**Modificaciones posibles para la alarma automotor  
TAUSEND:  
(Se aplica a los modelos 500 y 900):**

Modificación para controlar uno o varios motores trabapuestas mediante la inversión de polaridad:

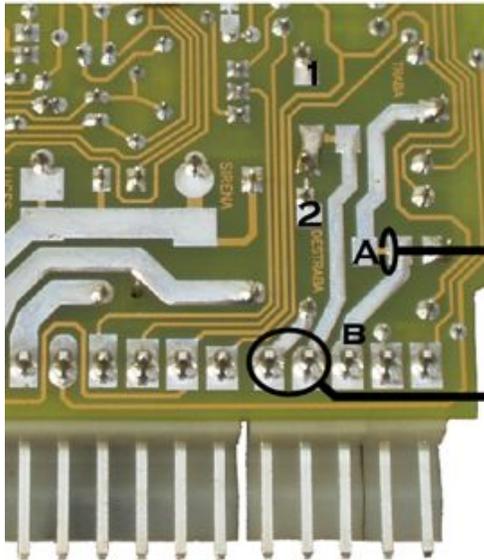
**UNIR LOS PUNTOS 1 Y 2 Y CONECTAR  
A MASA DIRECTO CON CABLE  
INDEPENDIENTE DEL MAZO DE LA ALARMA**

**CONECTAR EL/LOS  
MOTOR/ES ENTRE  
LOS PUNTOS A Y B**

**CORTAR**

**UNIR Y CONECTAR  
A POSITIVO DIRECTO  
CON CABLE INDEPENDIENTE  
DEL MAZO DE LA ALARMA**
